„Anthropos sportovní a rekreační areál - I. etapa“

VYSVĚTLENÍ, ZMĚNA NEBO DOPLNĚNÍ ZADÁVACÍ DOKUMENTACE

Vysvětlení zadávací dokumentace č. 1 ze dne 20. 10. 2022

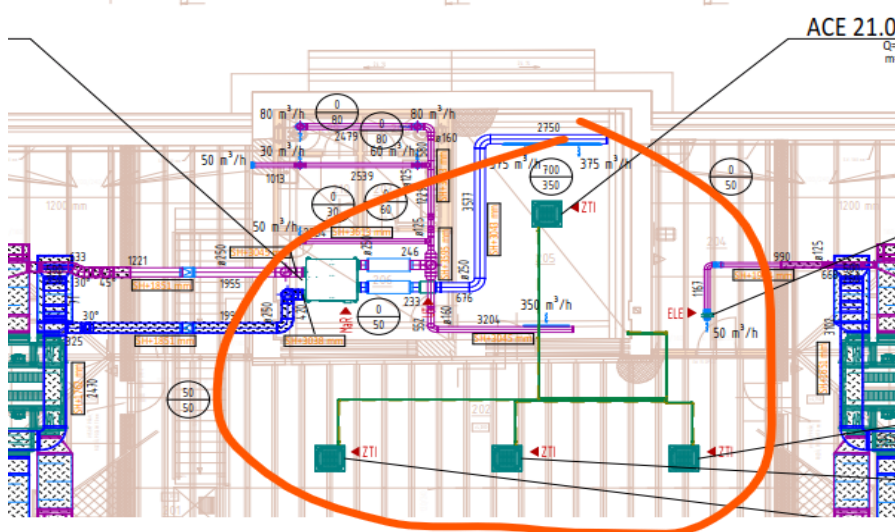
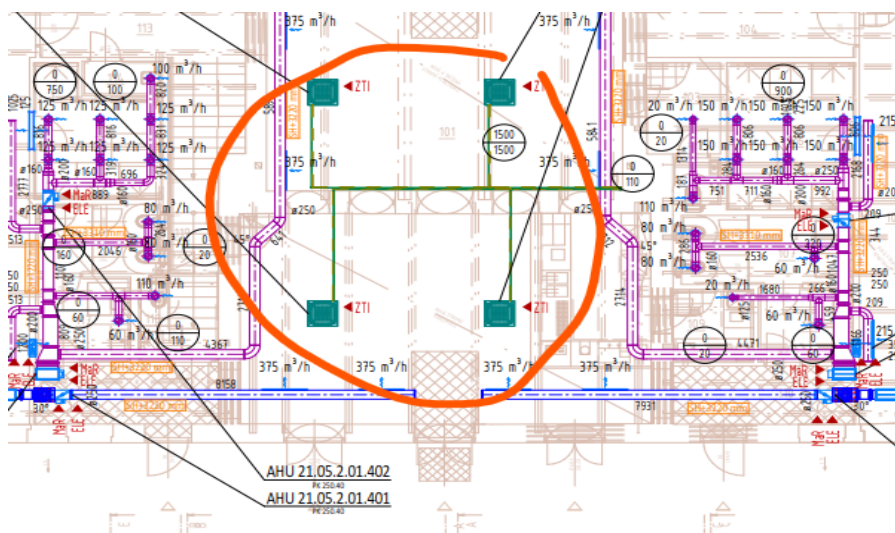
Dovolujeme si zadavatele požádat o vysvětlení zadávací dokumentace. Žádáme zadavatele o úpravu výkazu výměr. Zjistili jsme kontrolou zveřejněných dokumentů, že ve vysvětlení zadávací dokumentace č. 4 ze dne 11.11.2022 v odpovědi na dotaz č. 11, zaslaný dne 8.11.2022, zadavatel odpověděl naprosto nedostatečně:

Ve VV VZT jsou vnitřní klimatizační jednotky popsány jako nástěnné, ale TZ a na výkresech jsou popsány jako kazetové. V rámci popisu zařízení není uvedeno nic. Které klimatizační jednotky tedy platí? **Zda nástěnné nebo kazetové?**

Kontrolou jsme však zjistili, že ani v tomto VV, ani ve VV revize č.8 není provedena oprava položek č. 75,76, 93 a 94 s nástěnnými jednotkami, takže VV opět nekoresponduje ani s výkresovou dokumentací, ani s odpovědí zadavatele ve vysvětlení ZD č. 4 ze dne 11.11.2022.

Dovolujeme si zadavatele požádat o poskytnutí jasných informací a řádnou úpravu všech položek platného výkazu výměr VZT tak, aby zadávací VV korespondoval s předanou výkresovou dokumentací výkres č. D1.4.2 VZT.

Zadavatel předně uvádí, že ve vysvětlení zadávací dokumentace č. 4 ze dne 11. 11. 2022 na položený dotaz odpověděl jednoznačně, tj. je počítáno s kazetovými jednotkami. Fakt, že se jedná o jednotky kazetové, je rovněž zřetelně popsán v projektové dokumentaci (technické zprávě). Zadavatel tedy má s ohledem na shora uvedené za to, že odpověděl dostatečně.

stavba zajistí potřebné ocelové výměny pro prostupy potrubí									
R32	*	*	*	*	7,1	R32	*	*	*
R32	*	*	*	*	3,5	R32	*	*	*
R32	*	*	*	*	3,5	R32	*	*	*
*	*	*	*	*	*	*	*	*	*
KONDENZAČNÍ JEDNOTKA							autonomní	ELE	doporučené řešení C20A
KAZETOVÁ JEDNOTKA							autonomní	z venkovní	*
KAZETOVÁ JEDNOTKA							autonomní	z venkovní	*
KABELOVÝ OVLADAČ							*	*	*
